Numer referencyjny Olympus: QIL FY25-EMEA-15-FY25-038, niezaliczony test odwzorowania kolorów przez matrycę CCD

PILNA INFORMACJA DOTYCZĄCA BEZPIECZEŃSTWA

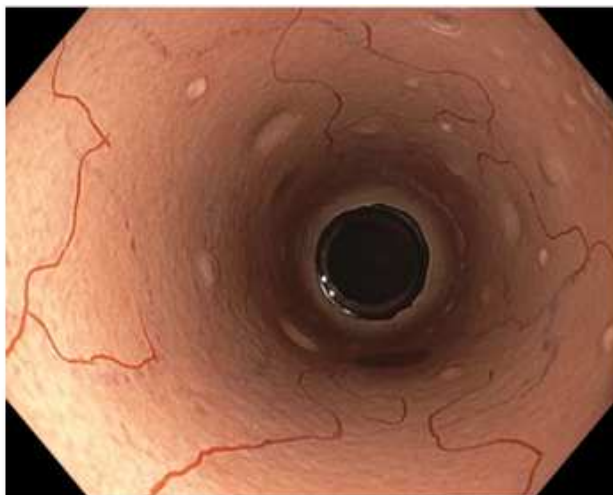
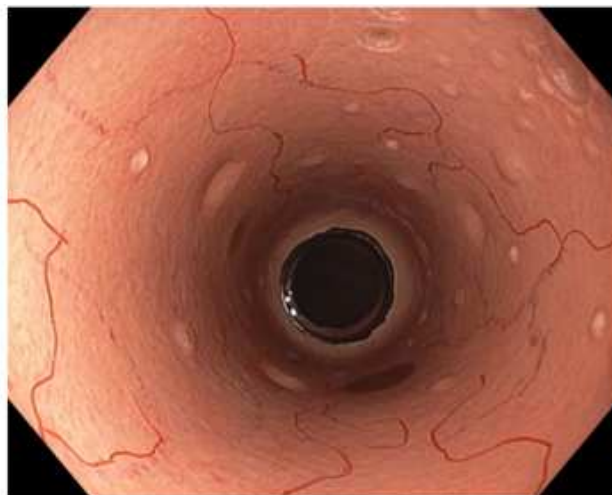
W trakcie badań działania wyrobów odkryto, że w obrazujących matrycach CCD zostały zaprogramowane niewłaściwe dane korekty kolorów, przez co nie są spełnione warunki specyfikacji. Ogólny wpływ na wyrób polega na tym, że wyświetlane kolory są nieznacznie mniej intensywne niż powinny, a ponadto kolor niebieski jest nieznacznie przesunięty w kierunku odcienia fioletu. Zjawisko to zilustrowano poniżej.

Nieprawidłowe dane korekty

Prawidłowe dane korekty kolorów

Nieprawidłowe dane korekty

Prawidłowe dane korekty kolorów

1. Prosimy dokładnie zapoznać się z treścią niniejszego powiadomienia.
2. Prosimy sprawdzić swoje zapasy i zidentyfikować wskazany wyżej wyrób o podanym numerze seryjnym.
3. Przedstawiciel firmy Olympus skontaktuje się z Państwem w celu ustalenia dogodnego dla obu stron terminu zwrotu Państwa urządzenia do centrum napraw firmy Olympus, gdzie zostanie przeprowadzona korekta kolorów.
4. Jeśli ten produkt został przez Państwa przekazany klientom, prosimy o zidentyfikowanie tych klientów i przekazanie im tego zawiadomienia.
5. Firma Olympus prosi o potwierdzenie otrzymania niniejszego pisma. Na załączonym formularzu odpowiedzi należy wskazać, że otrzymali i zrozumieli Państwo niniejsze zawiadomienie. Wypełniony formularz odpowiedzi prosimy przesłać na adres mail: info-msd@olympus.pl do 16.10.2024.
